Beratung	Datum	Behandlung	Zuständigkeit
Gemeinderat	29.03.2022	öffentlich	Entscheidung

**Vollzug des Baugesetzbuches (BauGB); Bebauungsplan „Photovoltaik Volk,,;  
Behandlung der im Verfahren nach § 3 Abs. 1 und § 4 Abs. 1 BauGB eingegangenen  
Stellungnahmen/ Beschlussvorschläge;**

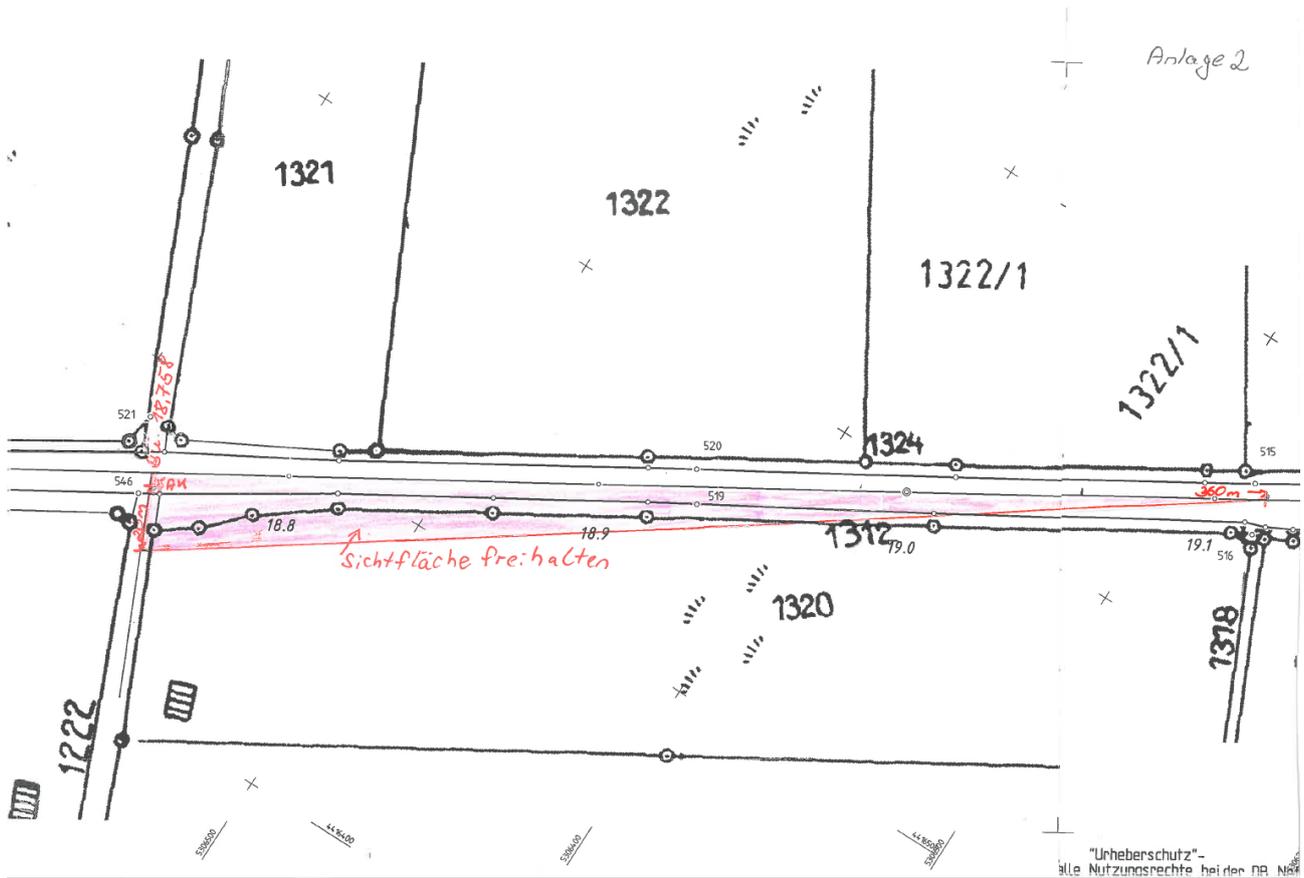
- Die betroffene Sichtfläche im IV. Quadrant: Vom Sichtpunkt (20 m vor dem Andreaskreuz (AK) muss die Bahnlinie auf 360 m frei einsehbar sein.
- In der Sichtfläche ist keine Bebauung mit einer Freiflächenphotovoltaikanlage und auch keine Bepflanzung möglich.

- Der Bebauungsplan ist dementsprechend abzuändern (siehe Anlage: 5365 BÜ km 18,758 Sichtfläche IV. Q.)
- Im Räumbereich des BÜ (27 m vor dem AK) darf keine Zufahrt zum betroffenen Grundstück Flurstück-Nr.: 1320, Gem. Epfach, angeordnet werden.

Siehe hierzu die beiliegende Anlage bezüglich Sichtflächen.

Die Sichtflächen werden ergänzt und von Bebauung und Bepflanzung freigehalten.
